Laubbaum Bestand im Kübel
ENTWURF
Stand: 21.08.2018
Amt für Stadtentwicklung und Stadtplanung
Neugestaltung Gerbereitunnel
Neugestaltung Westliche Stadtmauerstraße / Paulstraße (Teilbereiche)
Gestalterischer Vorentwurf wie am 16.10.2012 im UVPA beschlossen sowie rot gekennzeichnete Konkretisierung der Planung u. a. Ergänzungen entsprechend UVPA-Beschluss vom 18.10.2016
Maßstab: 1 : 100
erstellt von: 610.3 / daf /Pieper
erstellt am: 21.08.2018

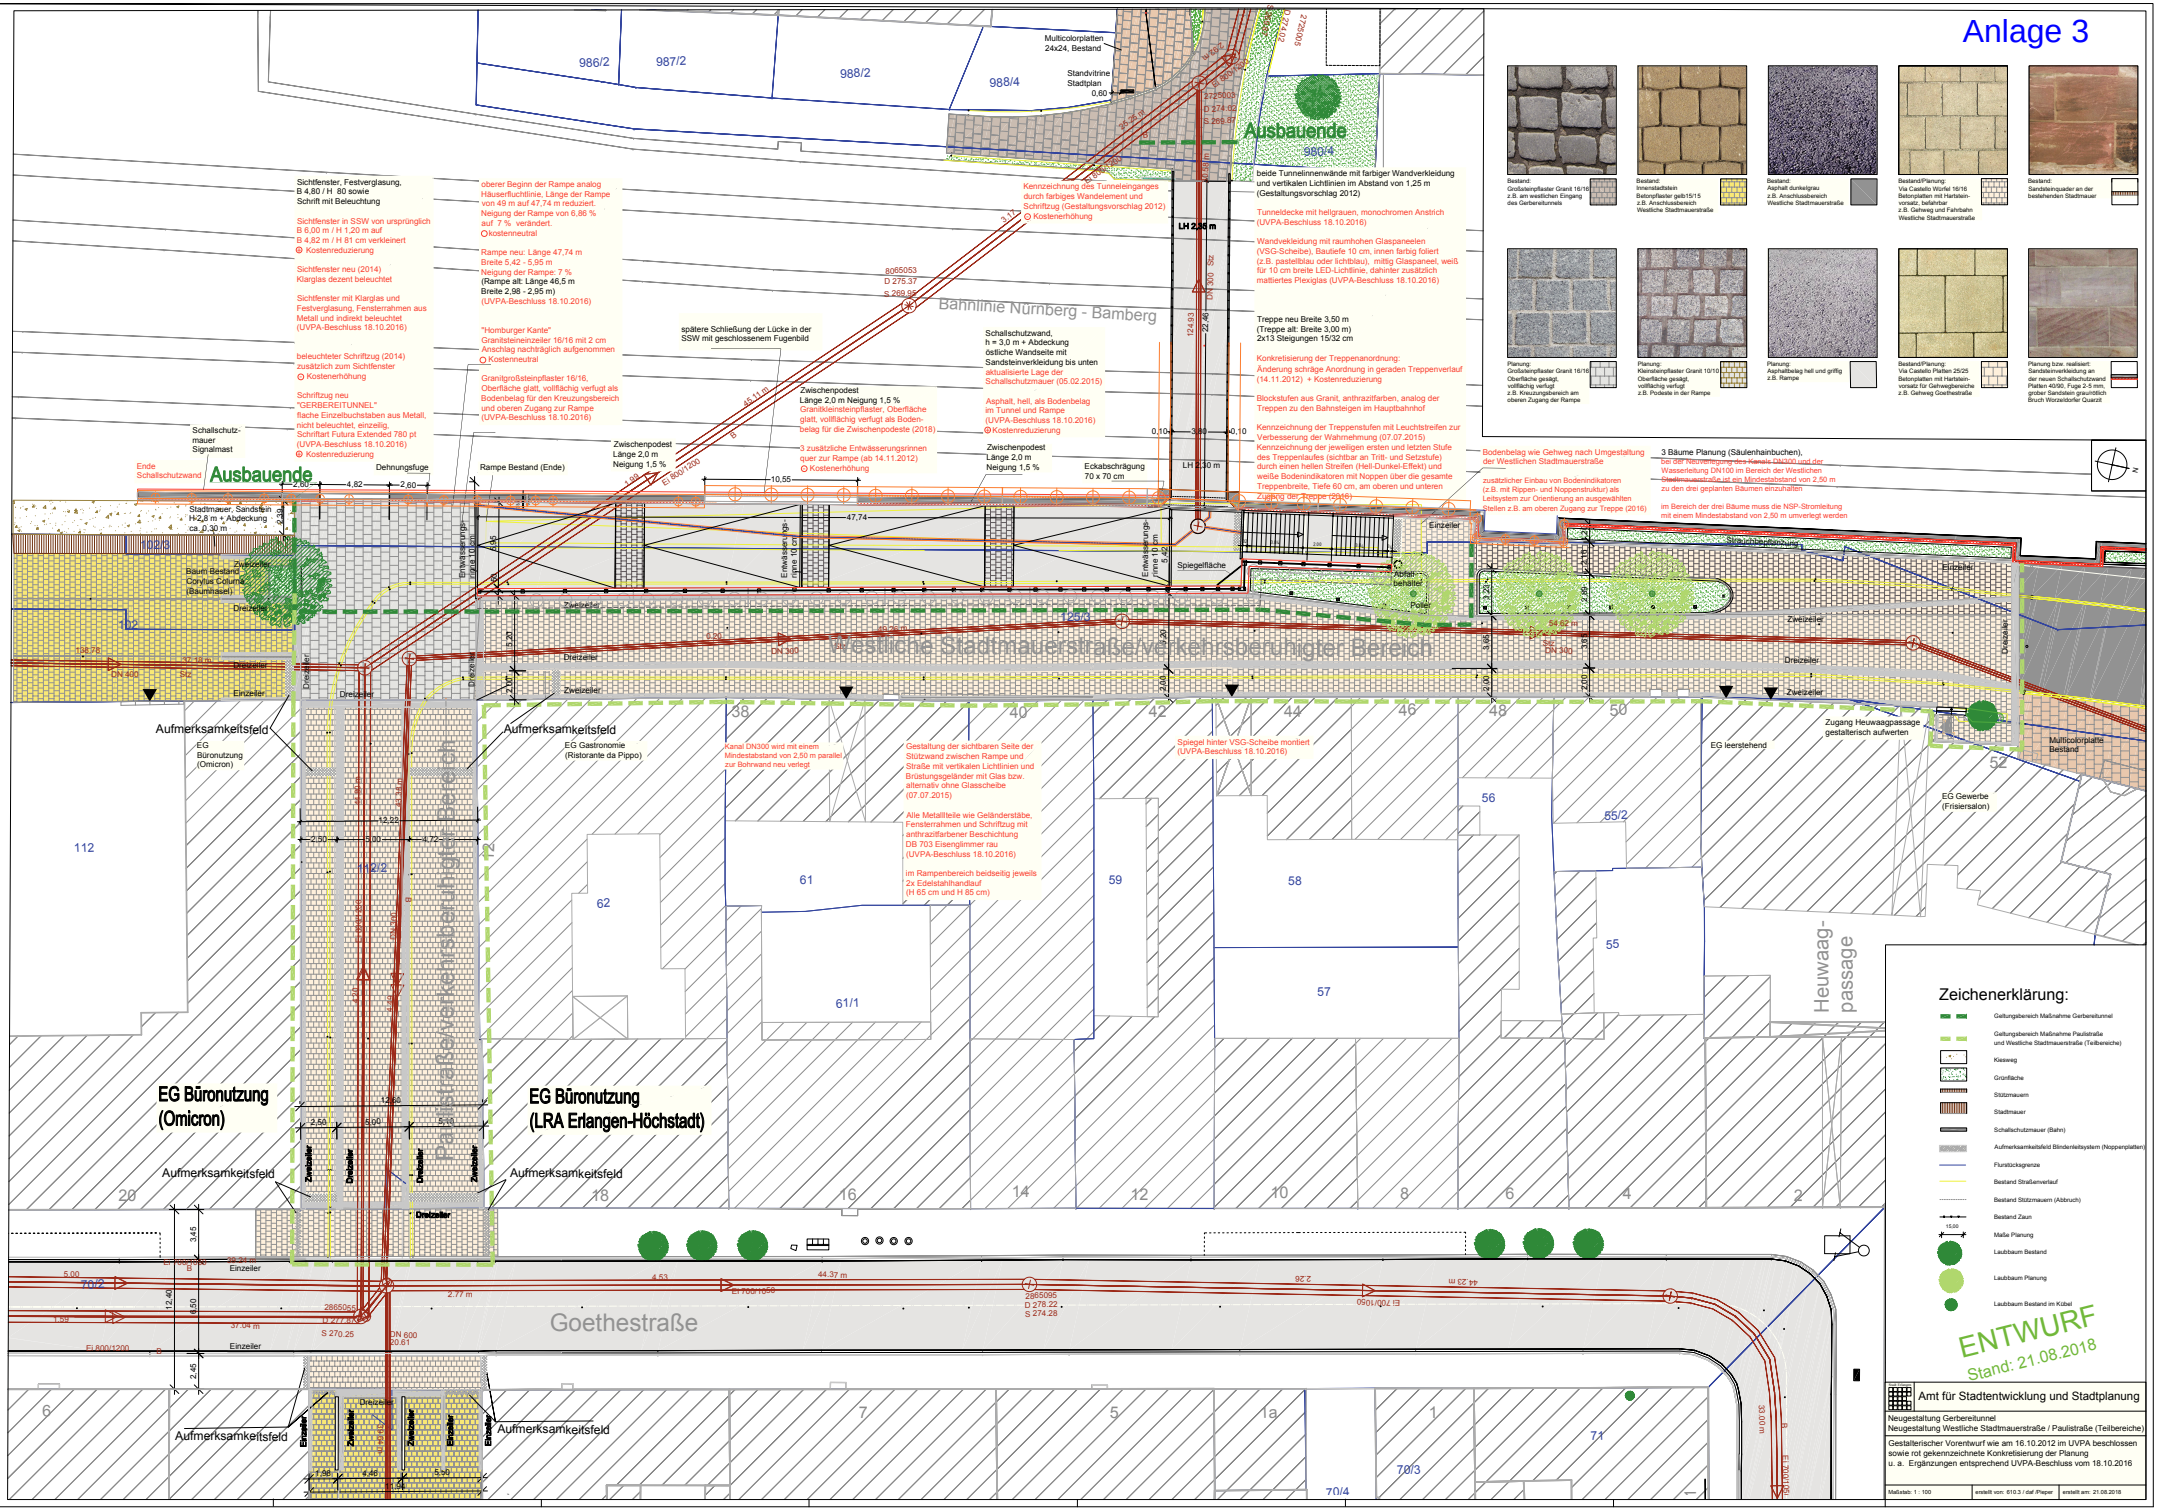
Anlage 3
Ausbauende
Ausbauende
Bahnlinie Nürnberg - Bamberg
Westliche Stadtmauerstraße verkehrsberuhigter Bereich
Goethestraße
Heuwaag-passage
EG Büronutzung (Omicron)
EG Büronutzung (LRA Erlangen-Höchstadt)
EG Gastronomie (Ristorante da Pippo)
EG leerstehend
EG Gewerbe (Frisiersalon)
Aufmerksamkeitsfeld
Sichtfenster, Festverglasung, B 4,80 / H 80 sowie Schrift mit Beleuchtung
Sichtfenster in SSW von ursprünglich B 8,00 m / H 1,20 m auf B 4,82 m / H 81 cm verkleinert
Kostenreduzierung
Sichtfenster neu (2014) Klarglas dezent beleuchtet
Sichtfenster mit Klarglas und Festverglasung, Fensterrahmen aus Metall und indirekt beleuchtet (UVPA-Beschluss 18.10.2016)
beleuchteter Schriftzug (2014) zusätzlich zum Sichtfenster
Kostenerhöhung
Schriftzug neu "GERBEREITUNNEL" flache Einzelbuchstaben aus Metall, nicht beleuchtet, einzellig, Schriftart Futura Extended 780 pt (UVPA-Beschluss 18.10.2016)
Kostenreduzierung
oberer Beginn der Rampe analog Häuserfluchtlinie, Länge der Rampe von 49 m auf 47,74 m reduziert. Neigung der Rampe von 6,86 % auf 7 % verändert.

Kostenneutral
Rampe neu: Länge 47,74 m Breite 5,42 - 5,95 m Neigung der Rampe: 7 % (Rampe alt: Länge 46,5 m Breite 2,98 - 2,95 m) (UVPA-Beschluss 18.10.2016)
"Homburger Kante" Granitsteineinzeiler 16/16 mit 2 cm Anschlag nachträglich aufgenommen
Kostenneutral
Granitgroßsteinpflaster 16/16, Oberfläche glatt, vollflächig verfugt als Bodenbelag für den Kreuzungsbereich und oberen Zugang zur Rampe (UVPA-Beschluss 18.10.2016)
Kennzeichnung des Tunneleinganges durch farbiges Wandelement und Schriftzug (Gestaltungsvorschlag 2012)
Kostenerhöhung
beide Tunnelinnenwände mit farbiger Wandverkleidung und vertikalen Lichtlinien im Abstand von 1,25 m (Gestaltungsvorschlag 2012)
Tunneldecke mit hellgrauen, monochromen Anstrich (UVPA-Beschluss 18.10.2016)
Wandverkleidung mit raumhohen Glaspaneelen (VSG-Scheibe), Bautiefe 10 cm, innen farbig foliert (z.B. pastellblau oder lichtblau), mittig Glaspaneel, weiß für 10 cm breite LED-Lichtlinie, dahinter zusätzlich mattiertes Plexiglas (UVPA-Beschluss 18.10.2016)

Treppe neu Breite 3,50 m (Treppe alt: Breite 3,00 m) 2x13 Steigungen 15/32 cm
Konkretisierung der Treppenanordnung: Änderung schräge Anordnung in geraden Treppenverlauf (14.11.2012) + Kostenreduzierung
Blockstufen aus Granit, anthrazitfarben, analog der Treppen zu den Bahnsteigen im Hauptbahnhof
Kennzeichnung der Treppenstufen mit Leuchtstreifen zur Verbesserung der Wahrnehmung (07.07.2015)
Kennzeichnung der jeweiligen ersten und letzten Stufe des Treppenlaufes (sichtbar an Tritt- und Setzstufe) durch einen hellen Streifen (Hell-Dunkel-Effekt) und weiße Bodenindikatoren mit Noppen über die gesamte Treppenbreite, Tiefe 60 cm, am oberen und unteren Zugang der Treppe (2016)
Schallschutzwand, h = 3,0 m + Abdeckung östliche Wandseite mit Sandsteinverkleidung bis unten aktualisierte Lage der Schallschutzmauer (05.02.2015)
Asphalt, hell, als Bodenbelag im Tunnel und Rampe (UVPA-Beschluss 18.10.2016)
Kostenreduzierung

Zwischenpodest Länge 2,0 m Neigung 1,5 %
Granitbelsteinpflaster, Oberfläche glatt, vollflächig verfugt als Bodenbelag für die Zwischenpodeste (2018)
3 zusätzliche Entwässerungsrinnen quer zur Rampe (ab 14.11.2012)
Kostenerhöhung
Eckabschrägung 70 x 70 cm
Bodenbelag wie Gehweg nach Umgestaltung der Westlichen Stadtmauerstraße
zusätzlicher Einbau von Bodenindikatoren (z.B. mit Rippen- und Noppenstruktur) als Leitsystem zur Orientierung an ausgewählten Stellen z.B. am oberen Zugang zur Treppe (2016)
3 Bäume Planung (Säulenhainbuchen), bei der Neuverlegung des Kanals DN300 und der Wasserleitung DN100 im Bereich der Westlichen Stadtmauerstraße ist ein Mindestabstand von 2,50 m zu den drei geplanten Bäumen einzuhalten
im Bereich der drei Bäume muss die NSP-Stromleitung mit einem Mindestabstand von 2,50 m umverlegt werden
Kanal DN300 wird mit einem Mindestabstand von 2,50 m parallel zur Bohrwand neu verlegt

Gestaltung der sichtbaren Seite der Stützwand zwischen Rampe und Straße mit vertikalen Lichtlinien und Brüstungsgeländer mit Glas bzw. alternativ ohne Glasscheibe (07.07.2015)
Alle Metallteile wie Geländerstäbe, Fensterrahmen und Schriftzug mit anthrazitfarbener Beschichtung DB 703 Eisenglimmer rau (UVPA-Beschluss 18.10.2016)
im Rampenbereich beidseitig jeweils 2x Edelstahlhandlauf (H 65 cm und H 85 cm)
Spiegel hinter VSG-Scheibe montiert (UVPA-Beschluss 18.10.2016)
Zugang Heuwaagpassage gestalterisch aufwerten
Multicolorplatten Bestand
Zeichenerklärung:
Geltungsbereich Maßnahme Gerbereitunnel
Geltungsbereich Maßnahme Paulstraße und Westliche Stadtmauerstraße (Teilbereiche)
Kiesweg
Grünfläche
Stützmauern
Stadtmauer
Schallschutzmauer (Bahn)
Aufmerksamkeitsfeld Blindenleitsystem (Noppenplatten)
Flurstücksgrenze
Bestand Straßenverlauf
Bestand Stützmauern (Abbruch)
Bestand Zaun
Maße Planung
Laubbaum Bestand
Laubbaum Planung
